安全に関する改善提案

改善の概要:
 コンクリートダム堤体部放流管ゲート部スラブ(例えばラジアルゲート開閉器上部スラブ)のプレキャスト化

改善前 (略図または写真)

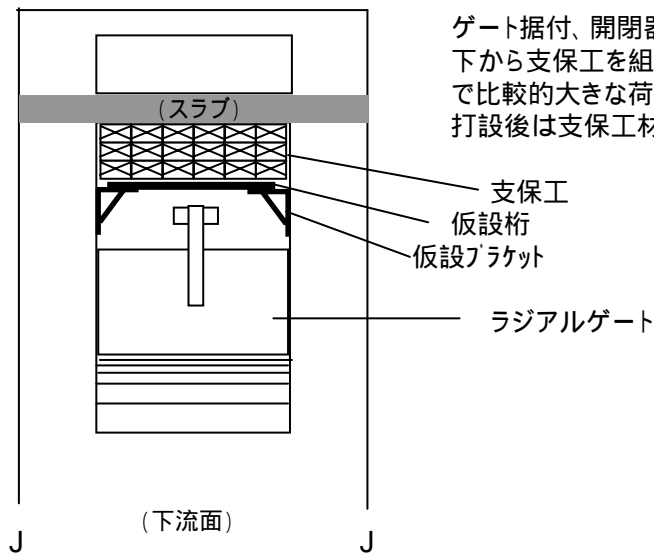
ゲート据付、開閉器据付後に上部スラブの施工となり、下から支保工を組上げられない場合が多く、長いスパンで比較的大きな荷重を受持つ支保工が必要となる。打設後は支保工材を撤去、搬出する開口部が限定される。

メリット:
 大規模な支保工組立て、解体作業がなくなる。
 特に、スラブ施工後の支保工材の撤去、搬出作業がない。
 工程短縮が可能となる。(養生期間必要なし。)
